MEMOIRE EN REPONSE DU CEA AUX RECOMMANDATIONS DE L'AUTORITE ENVIRONNEMENTALE

DOSSIER DE DEMANTELEMENT PARTIEL DE L'INB N° 22 – INSTALLATION PEGASE

Suivi tritium des capacités en eau de l'INB 22 PEGASE

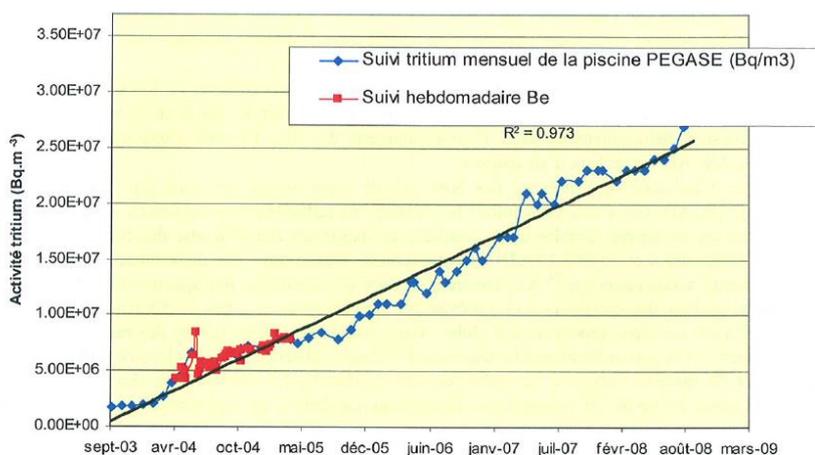
L'Ae recommande de compléter la description des dysfonctionnements passés en joignant au dossier la démonstration de l'absence d'incidences sur l'environnement et la santé des valeurs limites autorisées depuis 2017.

L'installation mesure le tritium dans les effluents gazeux de Pégase à l'émissaire E27 depuis avril 2008. Après la mise en place de cette mesure, l'activité tritium dans les effluents gazeux s'est révélée être supérieure au seuil de décision de 10 Bq/m³ défini dans l'arrêté du 5 avril 2006 relatif aux transferts et rejets d'effluents. Cette limite prescrite par l'arrêté résultait des mesures de l'activité tritium dans les bassins de Pégase en 2003 lors de la rédaction du dossier de DARPE de Cadarache de 2004. Cette activité conduisait à une présence de tritium inférieure à 10 Bq/m³ au niveau de l'émissaire.

Or depuis la réception des éléments béryllium en 2004 dans la piscine de Pégase, l'évolution du tritium dans l'eau croît lentement en fonction de la cinétique de relâchement de ces éléments. De 2,10.10⁶ Bq/m³ en mars 2004 (voir la courbe des mesures présentée ci-dessous), les mesures dans l'eau d'août 2008 atteignent 2,7.10⁷ Bq/m³. Cette évolution n'a pas été prise en compte dans les valeurs mentionnées dans l'arrêté du 5 avril 2006.

Depuis 2004 l'évolution de la mesure du tritium dans l'eau des bassins se fait autour d'une pente régulière malgré une dispersion erratique (écart type de $7,41.10^{+6}$) autour de cette pente.

Le CEA a donc été amené à demander une autorisation de rejet tritium limitée à 70 GBq/an en considérant que :

- la valeur mesurée de tritium à l'émissaire est due à l'évaporation de l'eau des bassins de Pégase et donc proportionnelle à son activité,
- la valeur maximale de l'eau en tritium sur l'installation est celle au-delà de laquelle l'eau industrielle est considérée comme effluent actif (soit $7,4.10^7$ Bq/m³).

Cette limite annuelle de rejet intégrée à la décision rejet (Décision n° 2010-DC-0172 de l'ASN du 5 janvier 2010) et reprise dans la décision rejet de 2017 a toujours été respectée. Depuis 2016 (date de conditionnement sous air des éléments béryllium dans un conteneur étanche entreposé dans la piscine), l'activité tritium mesurée dans l'eau des bassins et piscine et celle mesurée dans les effluents gazeux n'ont cessé de diminuer (l'activité tritium dans les effluents gazeux rejetée en 2023 étant de $4,8.10^9$ Bq/m³, soit 7 % de la limite de l'autorisation annuelle).
